Informe final: EIC-Lanamme-INF-0690-2024

AUDITORÍA DE LA GESTIÓN DE LA CALIDAD DE LOS MATERIALES Y DEL PROCESO CONSTRUCTIVO DEL PROYECTO: MEJORAMIENTO DEL DRENAJE PLUVIAL DE LAS RUTAS NACIONALES NO. 119 Y 123 LICITACIÓN PÚBLICA 2021-LN-00002-0006000001.

INFORME FINAL DE AUDITORÍA TÉCNICA EXTERNA

Figura 24. Hormigueros identificados en tragantes. Fotografías del 30 de enero 2024.

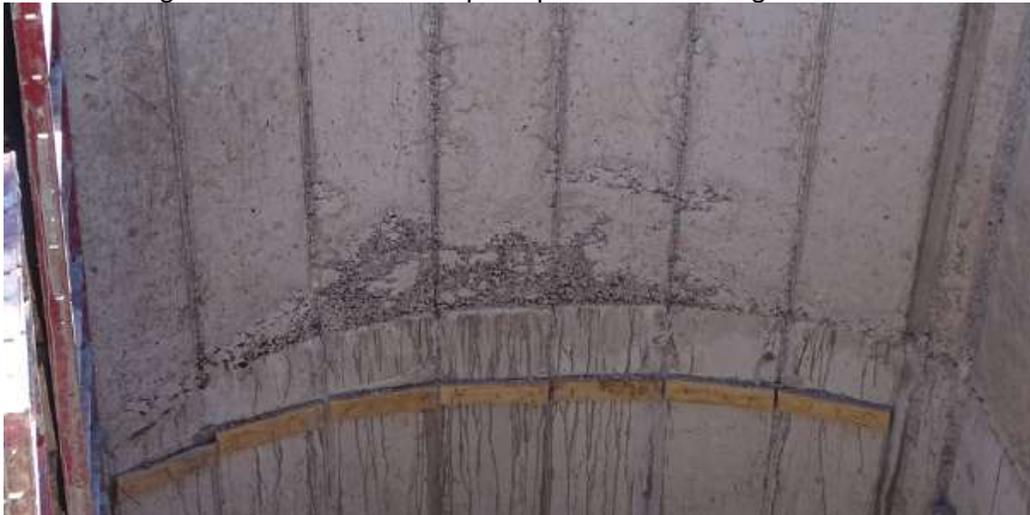
En seguimiento al acabado de pozos pluviales y tragantes, la nota informe EIC-Lanamme117-2024 informó a la Administración de la formación de hormigueros según se detalla en la Figura 24 y Figura 25. Se recibió respuesta mediante el oficio GCTR-18-2024-0455 en el que se indicó que se reforzaría el proceso de vibrado.

Mediante el oficio de descargo la Administración indicó haber incorporado las recomendaciones recibidas, reforzando los procesos de vibrado y, en los casos en donde se presentaron hormigueros, realizando las reparaciones correspondientes.

Figura 27. Resistencia de muestras de BE-25 ensayadas por LanammeUCR.

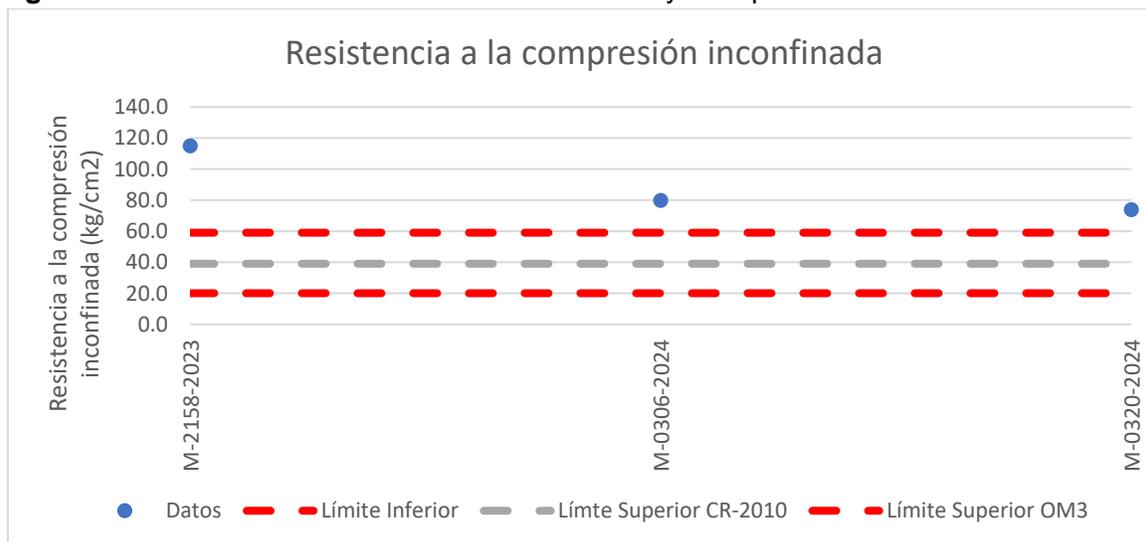
De los resultados obtenidos en los ensayos realizados por LanammeUCR (Tabla 5) se concluyó que las muestras cumplen con el límite inferior de resistencia a compresión establecido por la normativa vigente. La totalidad de las muestras superan el límite máximo de la especificación del CR-2010 (39 kg/cm²), y también superan el límite máximo establecido por la orden de modificación tres (59 kg/cm²). Las bases estabilizadas con resistencia elevada pueden presentar problemas de desempeño debido a agrietamiento por contracción, por lo que se recomendó prestar especial atención a este parámetro de calidad.

Figura 28. Resistencia de muestras de BE-25 ensayadas por laboratorio de verificación

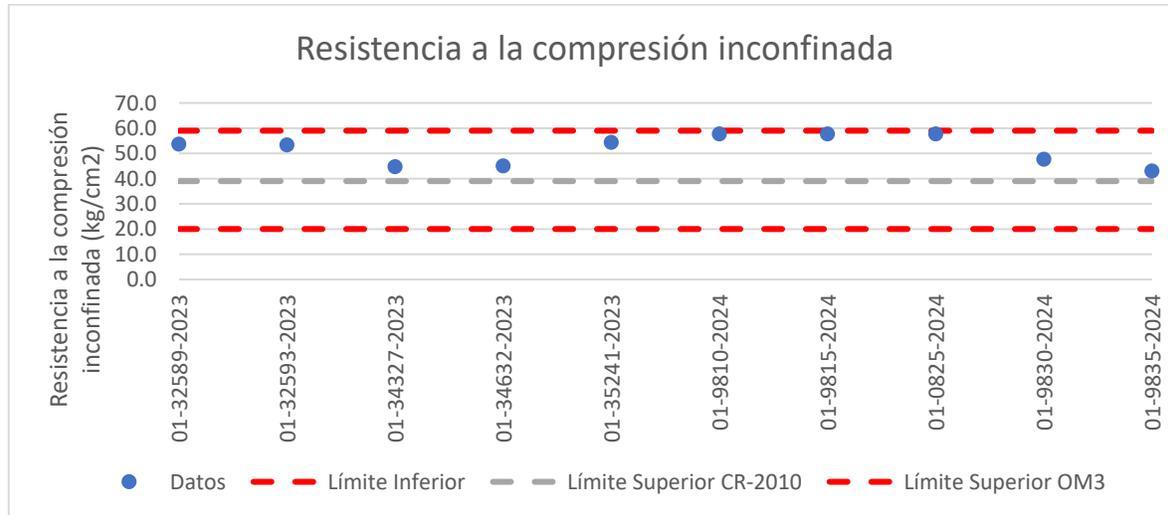
Dentro de los resultados obtenidos por el laboratorio de verificación no se identificaron resistencias por debajo del mínimo esperado. En lo que respecta al límite máximo la totalidad de las muestras supera la especificación del CR-2010, sin embargo, se encuentran por debajo de la especificación establecida por la orden de modificación tres (ver Figura 28).

Los resultados de resistencia a compresión del laboratorio de verificación ubican la base estabilizada en la categoría de agrietamiento medio a alto, por lo que existe un potencial riesgo de un deterioro prematuro, ya que tal y como se especificará en la Observación 2 no hay garantía de una correcta ejecución del procedimiento de microfisurado, según la documentación aportada y analizada durante el proceso de auditoría.
